Vedoucí oddělení řízení dopravy:	Ing. Eva Kosteasová	Objednatel:
Odpovědný projektant:	Ing. Václav Veselý	Číslo úkolu:
Zpracovatel:	Ing. Václav Veselý	Číslo přílohy:
9.290 BELADOVA - LISTOVA		Měřítka:
ZMĚNA 2024 04 04		Číslo paré:
SITUACE SVĚTELNÝCH SIGNÁLŮ		Datum:
© TSK Praha 2024. Pořizování kopii je možné jen se souhlasem TSK Praha.		4/2024

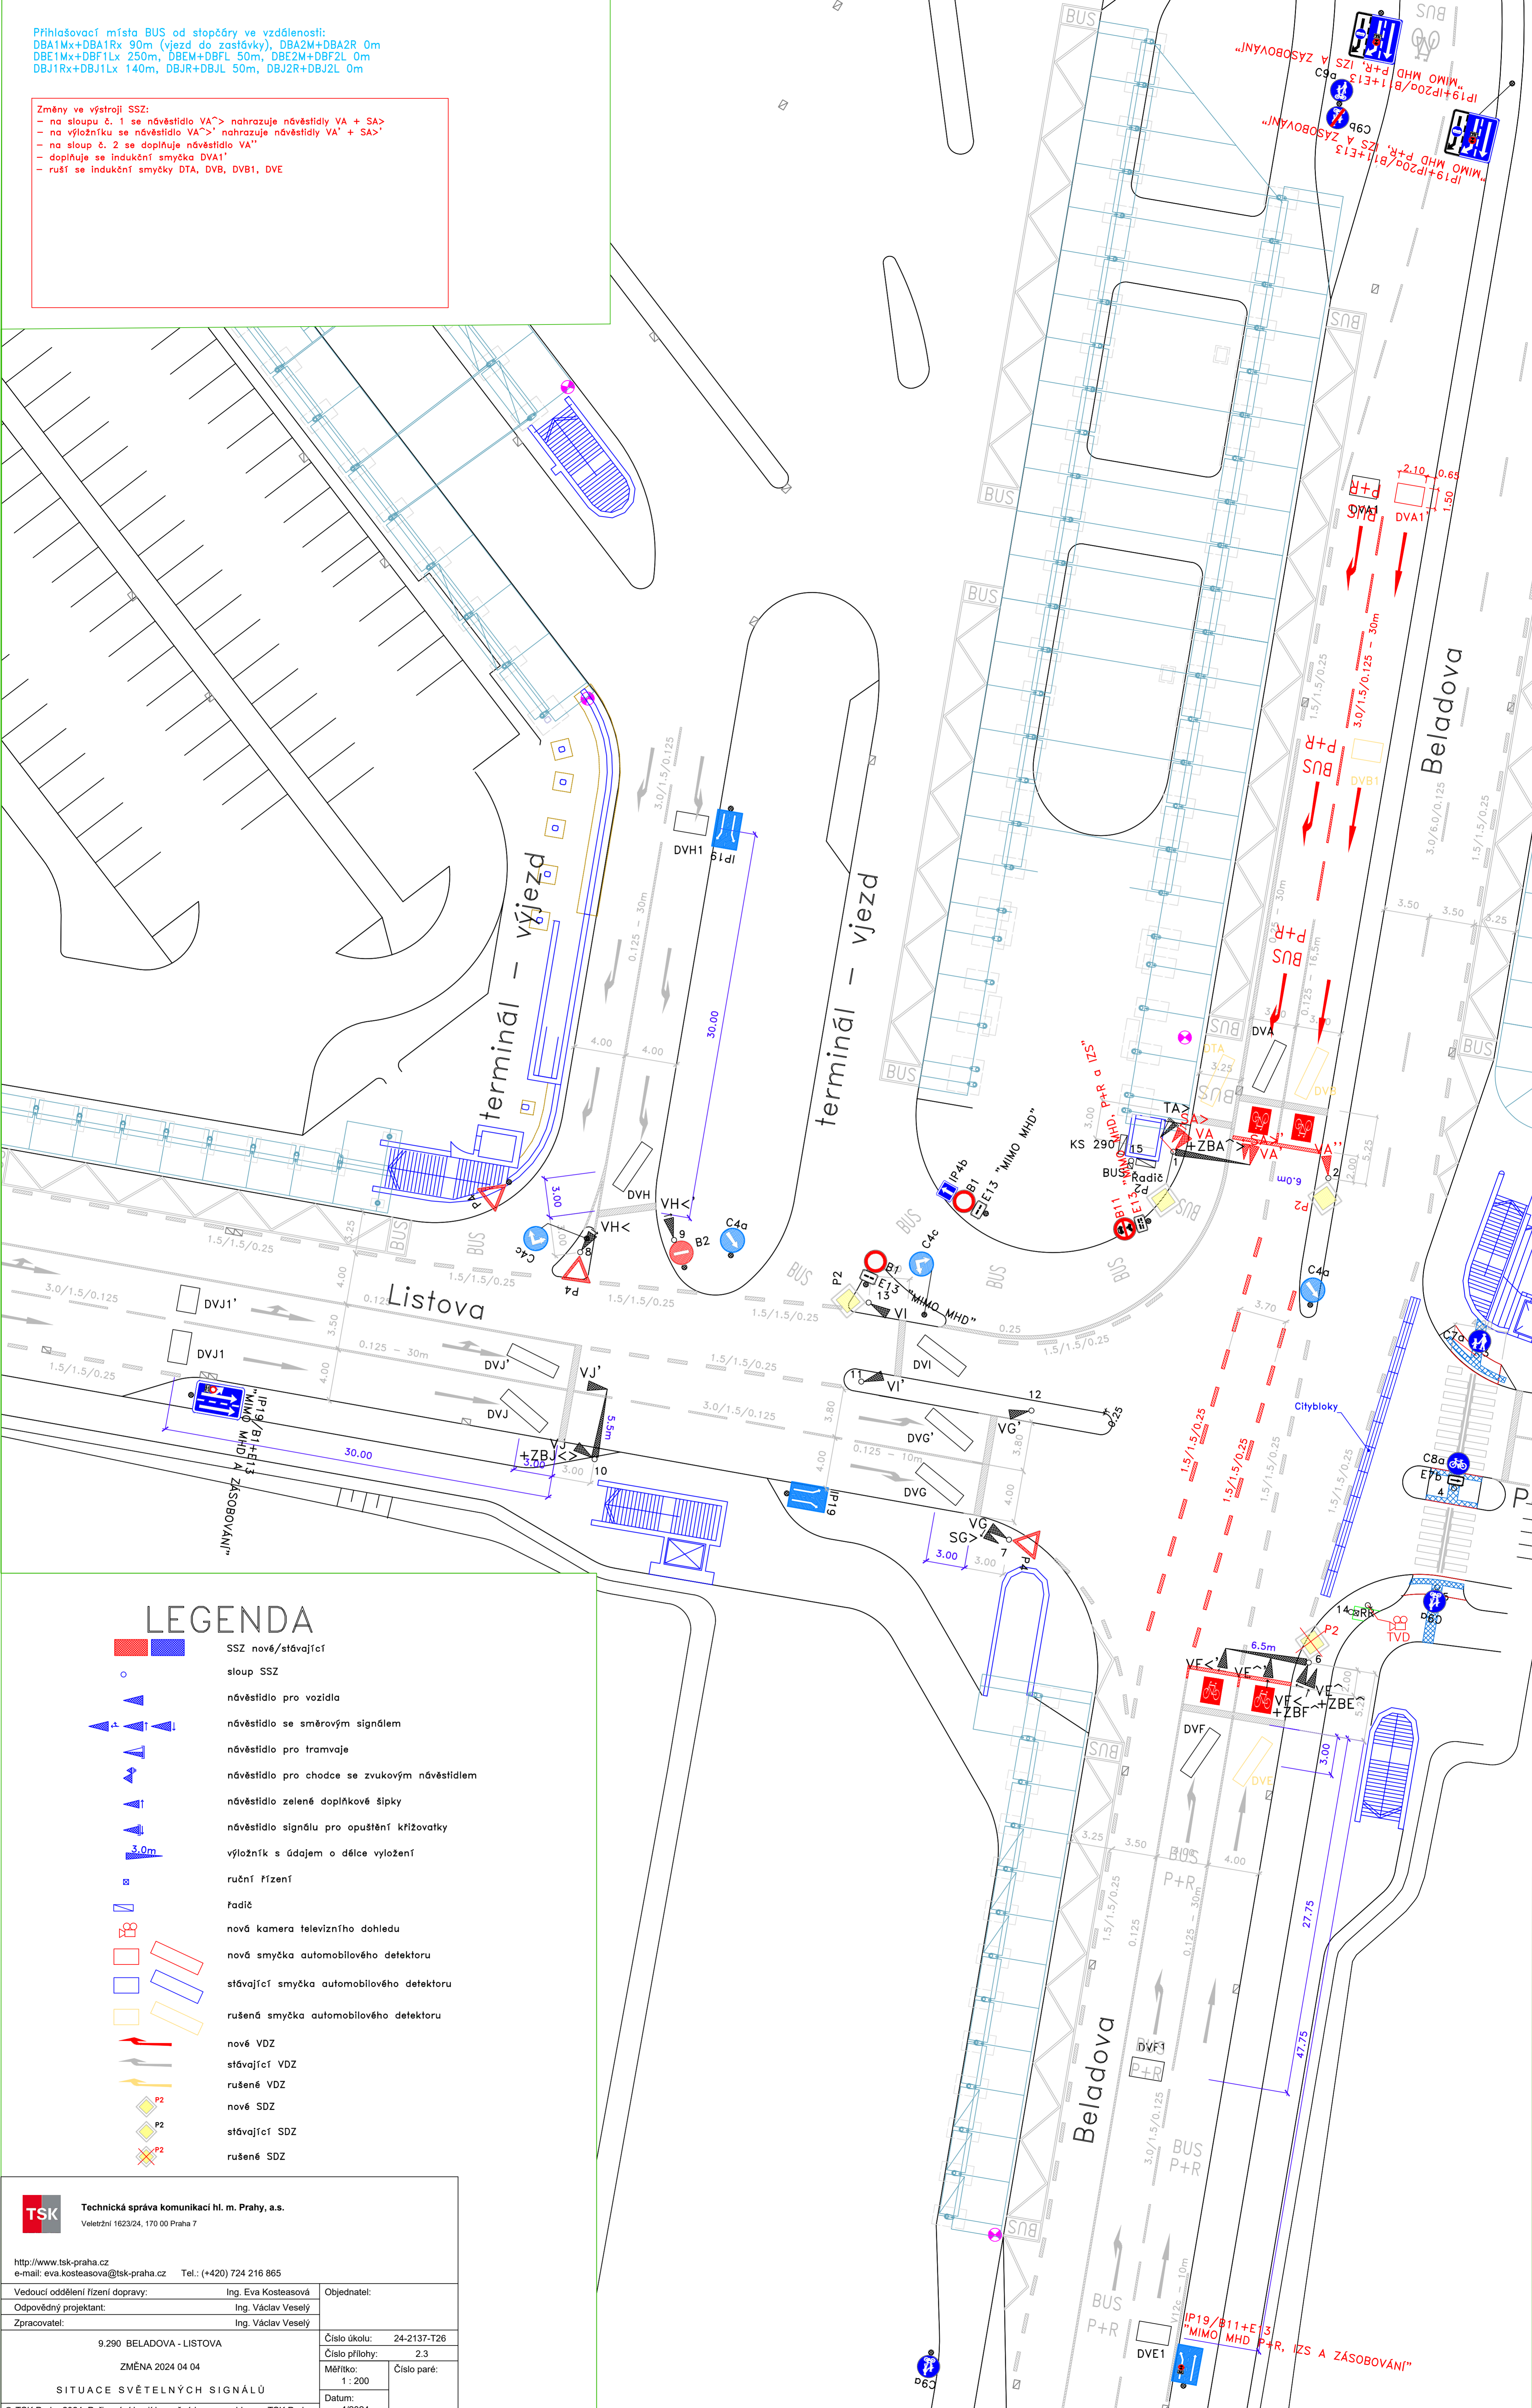
Změny ve výstroji SSZ:

- na sloupu č. 1 se návěstidlo VA">" nahrazuje návěstidly VA + SA>
- na výložníku se návěstidlo VA">" nahrazuje návěstidly VA' + SA>'
- na sloup č. 2 se doplňuje návěstidlo VA"
- doplňuje se indukční smyčka DVA1'
- ruší se indukční smyčky DTA, DVB, DVB1, DVE
